Assembly Instruction

- EN Assembly instruction 5.50072
- DE Montagehinweis 5.50072
- FR Consigne de montage 5.50072
- ES Indicaciones para el montaje 5.50072
- RU Указание по монтажу 5.50072
- IT Istruzioni di montaggio 5.50072
- AR 5.50072 تعليمات التركيب
- PT Instruções de montagem 5.50072

DB9161

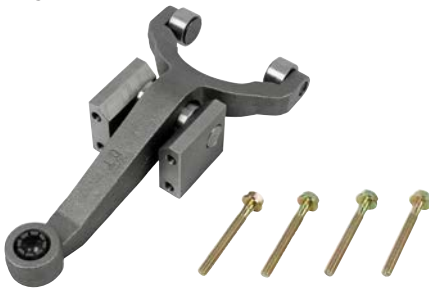
EN The diameter of the pressure pin holder was increased from 12 mm to 16 mm by the vehicle manufacturer. . When installing the release lever 5.50072, please ensure that the pressure pin always corresponds to the new 16 mm version.

If the diameters do not match, the release fork may be damaged.
Please note that when exchanging the pressure pin, the corresponding clamping ring must be replaced too.

The sealing cap should be checked for damage and, if necessary, also be replaced.

Designation	Old version (12 mm)	New version (16 mm)	Information
Release lever	DT-No.: 5.50072 replaces DAF: 1392537	DT-No.: 5.50072 replaces DAF: 1392537	
Clutch servo	DT-No.: 5.53005 replaces DAF: 1346863	DT-N.: 5.53007 replaces DAF: 1450047	
Pressure pin	replaces DAF: 1324359	replaces DAF: 1932202	Incl. clamping ring
Clutch servo	replaces DAF: 1349889	DT-No.: 5.53019 replaces DAF: 1443529	With long pressure pin
Pressure pin	replaces DAF: 1389737	replaces DAF: 1932203	Long pressure pin
Sealing cap	replaces DAF: 699794	replaces DAF: 699794	
Clamping ring	replaces DAF: 1324362	replaces DAF: 1324362
